Deel P 480	Groep 36
Betreft interval ruitewissers	NO. NL427
	Datum 920826

Service Bulletin

Beschrijving modificatie (zie fig. 1)

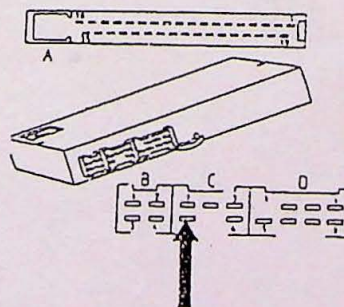
Het kan voorkomen dat bij 480 met B18FP motor de interval van de ruitewissers niet werkt. (ruitewissers blijven op de lage snelheid wissen wanneer de intervalfunctie gekozen is)

De intervalfunctie verandert in continu wissen wanneer de stuureenheid van het brandstofsysteem het signaal "gasklep volledig geopend" afgeeft aan aansluiting 23 van de CEM.

De stuureenheid van het brandstofsysteem geeft soms een foutief signaal af, waardoor de ruitewissers continu wissen wanneer de gasklep nog niet volledig is geopend.

Deze fout kan voorkomen worden door de aansluiting van de CEM (signaal gasklep volledig geopend) los te nemen en te verbinden met massa.

- neem de genoemde connector van de CEM los
- neem de aangegeven aansluiting los uit de connector
- verbind de losgenomen aansluiting met de massa

CEM 2
conn. C
pen 4

CEM 3
conn. A
pen 23
